COMITATO DI PROPOSTA PER IL PARCO TERRITORIALE MONTE PO – VALLONE ACQUICELLA

Oggetto: Lavori di pulizia dalla vegetazione in alveo dei corsi d'acqua Acquicella-Acquasanta, Fontanarossa-Forcile. Osservazioni e proposte.

Fig. 2: le aree campite sono degli esempi di aree ancora libere che potrebbero venire destinate a bacini di laminazione per ridurre allagamenti e rischio idraulico agli edifici di Via Acquicella porto.

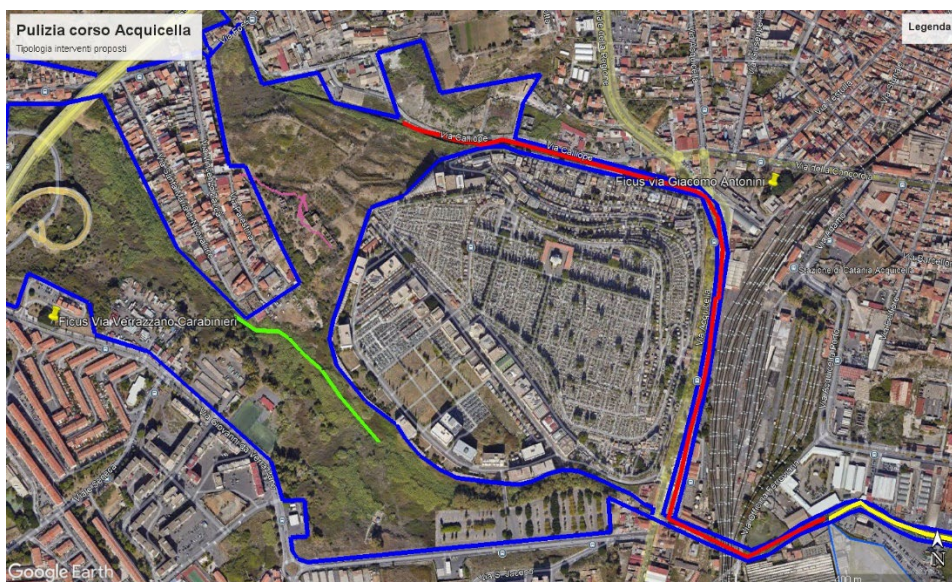
- venga realizzato uno o più bacini di laminazione delle piene, aree in grigio della Fig.2, al fine di migliorare la sicurezza idraulica degli abitati di Via Acquicella Porto;

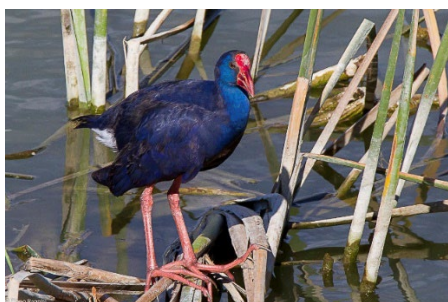
- nel tratto tombato sotto la carreggiata est di via Acquicella e nel tratto a monte (in rosso in fig. 3), si rimuovano i rifiuti e gli sfabbricidi che vi sono scaricati;

- il tratto del Torrente Acquasanta da Fossa Creta verso valle deve essere pulito dalla vegetazione a canna comune (*Arundo donax*). Tuttavia si fa rilevare che lungo detto vallone Acquasanta poco a monte del parcheggio comunale è presente un esemplare arboreo di *Salice pedicellato*, specie particolarmente protetta che va pertanto mantenuta. Si chiede pertanto che nel tratto segnato in verde in Fig.3, al di fuori della savanella da ricostituire, vengano mantenute e non abbattute le specie arboree autoctone presenti.
